Avis délibéré
de la Mission régionale d'autorité environnementale
Corse
sur le projet de centrale de production d'électricité sur le
territoire de la commune de Ajaccio (Corse du Sud)

N°MRAe
2023CORSE / PC 4

Le dossier présenté par Électricité de France-Production Électrique Insulaire (EDF PEI SAS) porte ainsi sur la construction de la centrale dite du Ricanto, qui remplacera l'actuelle centrale du Vazzino fonctionnant au fioul lourd. La centrale du Ricanto fonctionnera avec 8 moteurs thermiques, aussi bien alimentés en bioliquide qu'au fuel léger, en attendant une alimentation en gaz naturel.

Figure 1 : Vue globale du projet, la dénomination « secteur Nord » correspondant au parc à combustibles de la centrale actuelle et le « secteur Sud » associé à l'implantation de la nouvelle centrale (source : étude d'impact)

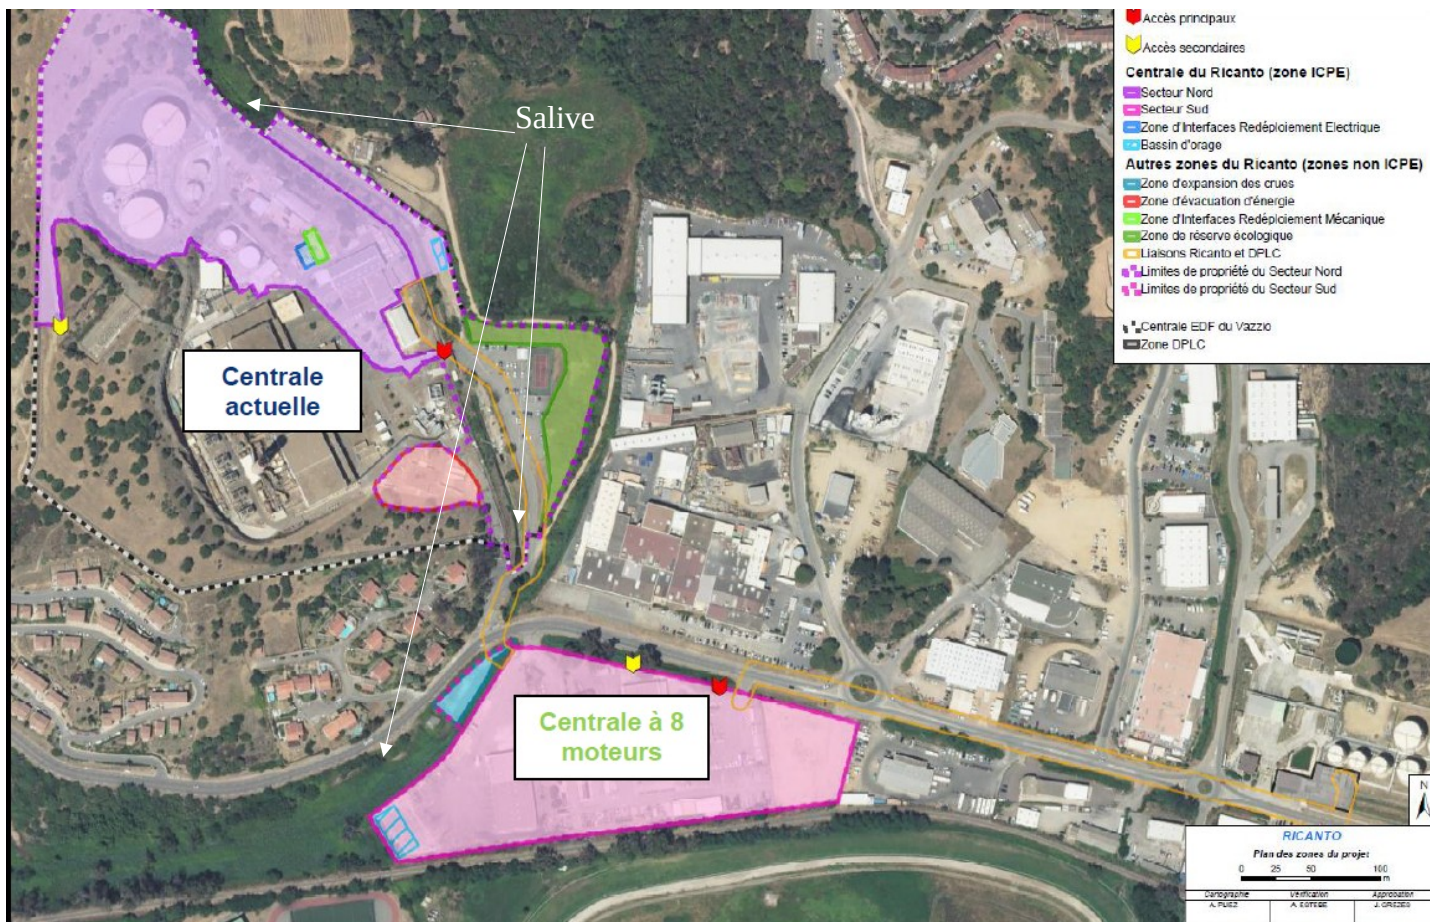
La MRAe note que si l'utilisation du gaz naturel a bien été étudiée dans l'impact des rejets atmosphériques et dans l'étude de dangers, le dossier disponible pour le public n'intègre pas les éléments à la connaissance d'EDF sur les infrastructures nécessaires à l'alimentation de la centrale avec ce combustible. Seule la fiche de données sécurité, liée au gaz naturel, est présente en annexe du dossier technique. Pour comprendre comment le raccordement à la canalisation de transport de gaz naturel serait réalisé, il est nécessaire de consulter l'étude de dangers, document non communicable au public¹⁰.

L'apportement Saint-Joseph (lieu de dépotage du bioliquide, actuellement utilisé, entre autres, pour celui du fuel lourd) serait réhabilité et il est prévu à terme de déplacer ce dépotage au niveau de la baie du Ricanto¹¹. Même si EDF n'est pas le seul exploitant concerné¹² par les canalisations de transport, le dossier n'évoque pas ces aspects du projet.

La MRAe recommande de compléter :

- **le dossier technique en indiquant comment et où serait raccordée la centrale du Ricanto à une future canalisation de transport du gaz naturel ;**
- **l'étude d'impact en précisant les informations disponibles sur les enjeux environnementaux liés à la réhabilitation de l'appontement Saint Joseph et ceux liés au projet de déplacement du dépotage des combustibles au niveau du Ricanto.**

Figure 6 : synthèse des enjeux pour les amphibiens (situés principalement le long de la Salive). (Source : étude d'impact).

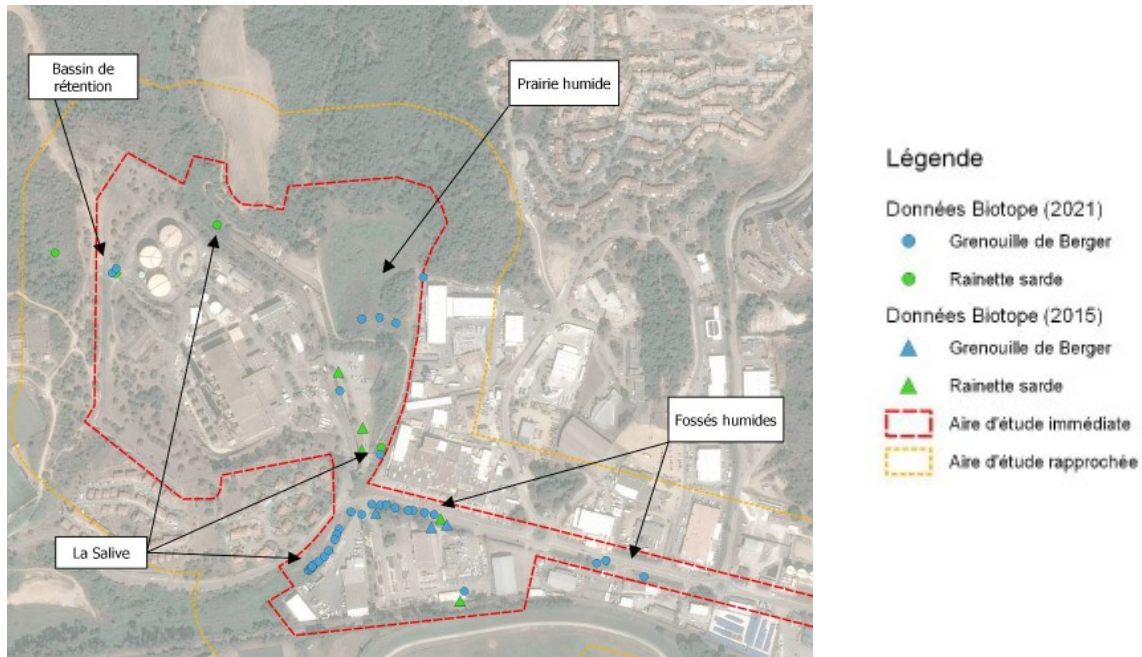
Concernant les mesures de suivi, un écologue serait en charge des secteurs définis comme « zones d'aménagement »²⁷. Il n'est pas précisé si ce suivi sera étendu à la zone de compensation, aux berges de la salive et à la prairie humide située à proximité du parc à combustibles.

La MRAe recommande de compléter l'étude d'impact en confirmant que le suivi des « aménagements » par un écologue inclut la zone de compensation, les berges de la Salive et la prairie humide.

Figure 7 : Concentrations en dioxyde d'azote pour des fonctionnements « majorants » en moyenne annuelle en $\mu\text{g}/\text{Nm}^3$

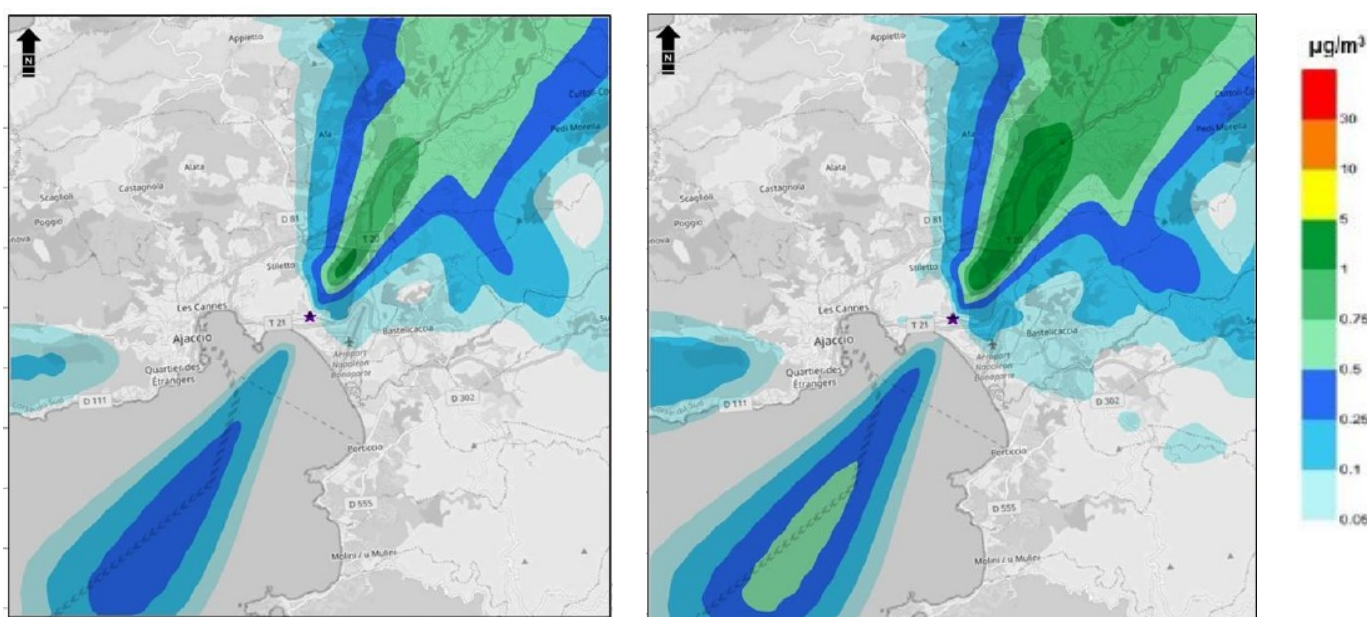
Par rapport à la situation actuelle (centrale du Vazzio) et l'utilisation du fuel lourd, la centrale du Ricanto présentera un niveau d'émissions fortement réduit pour les principaux polluants. L'étude d'impact indique pour une combustion à partir de biomasse liquide, une réduction de – 99,5 % pour le dioxyde de soufre, – 70 % pour les oxydes d'azote et – 73 % pour les poussières³⁴. En revanche l'étude d'impact n'indique pas les baisses attendues en cas d'utilisation du fuel léger et d'arrivée du gaz naturel. De plus, les données présentées ne précisent pas s'il s'agit d'une réduction sur les concentrations ou sur les flux de polluants. En particulier, il n'est pas possible, en l'état du dossier, de comprendre comment le choix du bioliquide est plus efficace sur la réduction des émissions de polluants par rapport au fuel léger. A ce titre, si on prend les résultats des modélisations pour les oxydes d'azote (principal polluant à l'origine des actions en matière de qualité de l'air sur le bassin ajaccien), les émissions seraient légèrement inférieures en concentrations avec le fuel léger par rapport au bioliquide :

La MRAe recommande de compléter l'étude d'impact :

- **en indiquant les réductions attendues par rapport à la situation actuelle en concentration (a minima sur les récepteurs les plus impactés)³⁵ et en flux, pour les trois combustibles envisagés sur la centrale du Ricanto ;**
- **en expliquant, à partir de ces éléments, dans quelle mesure la combustion du bioliquide, présente un gain environnemental plus important que la combustion du fuel léger (en tenant compte des temps de fonctionnement différents pour produire la même puissance électrique et de la consommation différente en urée pour respecter les valeurs limites d'émission).**

Figure 10 : Simulation avant/après au niveau de Timizzolo (source : étude d'impact)

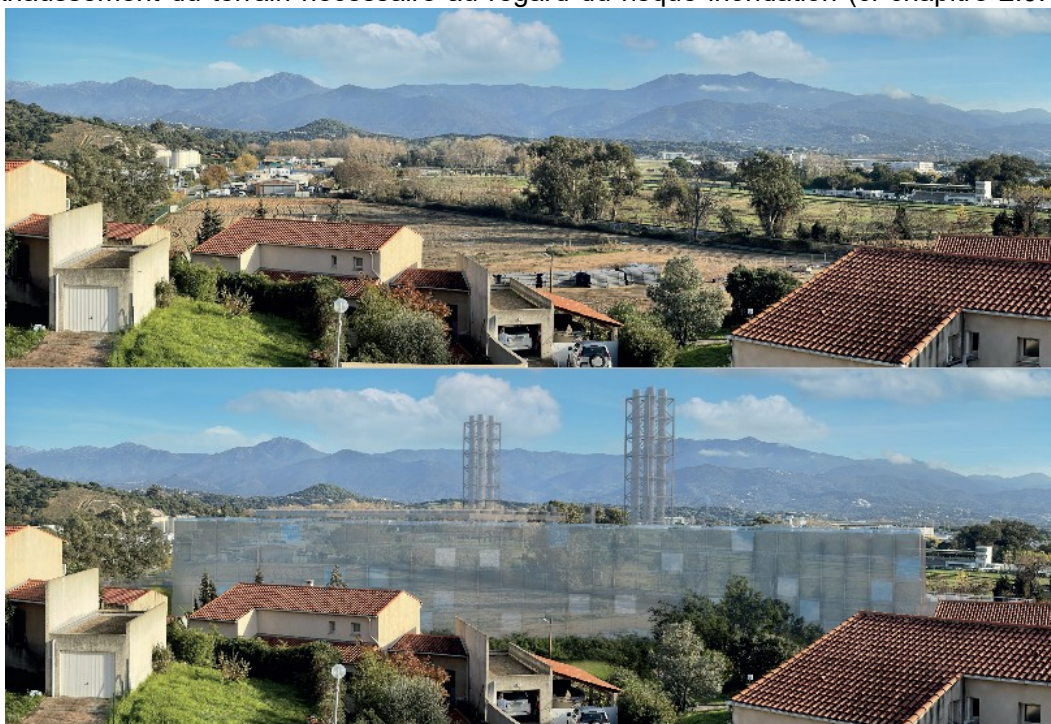
Si ces modifications sont de nature à améliorer le cadre de vie des habitants de Sant'Antonio, les habitants de Timizzolo, situés à quelques mètres de la centrale du Ricanto, auront une covisibilité directe avec les futures installations. Celle-ci sera d'autant plus importante au regard des murs nécessaires pour limiter les émergences sonores au niveau des habitations (cf chapitre 2.5 du présent avis) et de l'exhaussement du terrain nécessaire au regard du risque inondation (cf chapitre 2.9.1 du présent avis).

Le choix architectural n'est pas encore défini. Le dossier n'évoque pas par ailleurs les objectifs de qualité paysagère attendue pour permettre l'intégration des futurs bâtiments et les mesures de réduction envisageables pour limiter les incidences au niveau des habitants de Timizzolo. L'étude d'impact n'évoque pas non plus les mesures de compensation envisageables permettant d'améliorer leur cadre de vie : enfouissement du réseau aérien résiduel, requalification du secteur en lien avec les collectivités locales...
